## **VORHABENBEZOGENER BEBAUUNGSPLAN NR. 646**

**„LUISENSTRASSE / LUDWIGSTRASSE, SÜDLICH DES  
LEDERMUSEUMS“**

### **ABWÄGUNG DER STELLUNGNAHMEN**

**STAND 02.11.2018**

<table><tr> <td colspan="2">ATW/Bez.: Kein aktiver Auftrag</td> <td colspan="2">ATW/Nr.: Kein aktiver Auftrag</td> <td colspan="2">Anlage zur Telekom</td> </tr><tr> <td>ONB</td> <td>Frankfurt</td> <td>AdB</td> <td>81</td> <td>Sticht</td> <td>Lageplan</td> </tr></table>

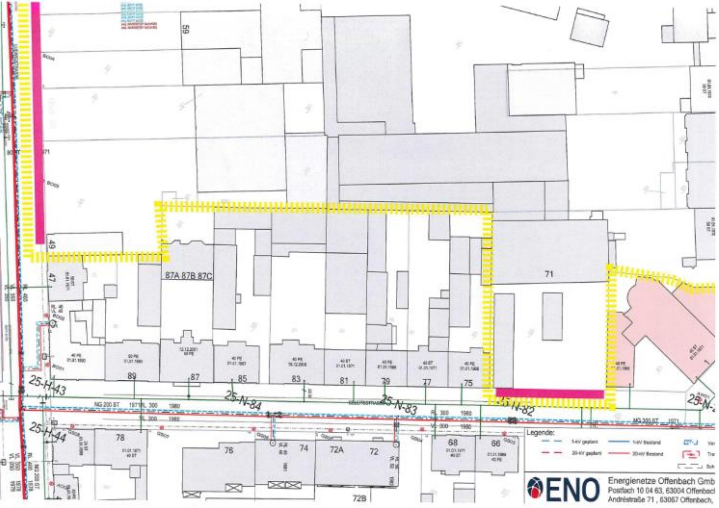
<p>65 Deutsche Telekom Technik GmbH</p>	<p>29.08.2018</p>	<p>Die Telekom Deutschland GmbH (nachfolgend Telekom genannt) - als Netzeigentümerin und Nutzungsberechtigte i.S. v. § 68 Abs. 1 TKG - hat die Deutsche Telekom Technik GmbH beauftragt und bevollmächtigt, alle Rechte und Pflichten der Wegesicherung wahrzunehmen sowie alle Planverfahren Dritter entgegenzunehmen und dementsprechend die erforderlichen Stellungnahmen abzugeben. Zum o. a. Bebauungsplan wird wie folgt Stellung genommen: Das Plangebiet ist aktuell telekommunikationstechnisch ausreichend versorgt (s. Anlage) Für die Versorgung der Neubauten sind weitere Telekommunikationslinien erforderlich. Art und Umfang stimmt der Einwender mit dem Bauherrn zu gegebener Zeit ab. Gegen den Bebauungsplan hat der Einwender keine Einwände.</p>	<p>Die Stellungnahme wird zur Kenntnis genommen. Die Hinweise werden an den Vorhabenträger weitergegeben. <b>Änderungen oder Ergänzungen des Bebauungsplans sind aufgrund der Stellungnahme nicht erforderlich.</b></p>
